BetreftZienswijze ontwerpbestemmingsplan Evenemententerreinen,
Terrassen e.a.

TenneT TSO B.V. (hierna: TenneT) maakt via Reddyn een zienswijze kenbaar op het ontwerpbestemmingsplan 'Evenemententerreinen, Terrassen e.a.' van de gemeente Ouder Amstel (hierna: het ontwerp) zoals dat met ingang van 4 oktober 2018 gedurende een periode van 6 weken ter inzage ligt. TenneT is de eigenaar van 150 kV-kabelverbindingen in het plangebied van het ontwerp en is daarmee belanghebbend.

Afbeelding 1: Uitsnede ontwerpbestemmingsplan (noord) en 150kV kabels (groene lijnen)

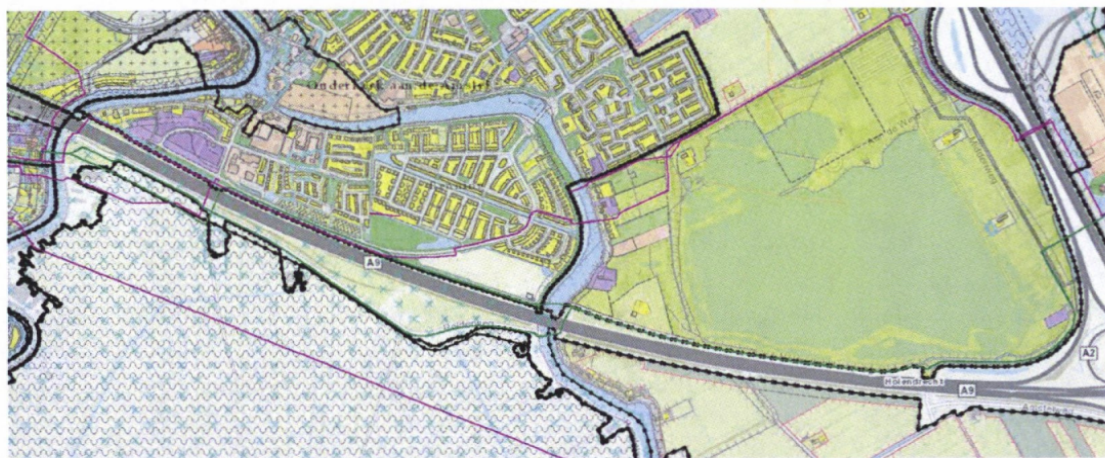
Er lopen 150 kV-kabelverbindingen door het plangebied. Zie ook bijgevoegde afbeeldingen op de volgende pagina. De verbindingen liggen in gronden met diverse bestemmingen maar zijn niet voorzien van een dubbelbestemming waarmee gebruiksbeperkingen worden gesteld aan de grond.

Wij verzoeken u het ontwerp zodanig aan te passen dat aan de grond, waarin de 150kV-kabelverbindingen liggen, en niet in eigendom is van TenneT, een dubbelbestemming wordt toegekend, voorzien van passende bouwregels en een omgevingsvergunningstelsel voor het uitvoeren van een werk of werkzaamheden, ter bescherming van de verbindingen.
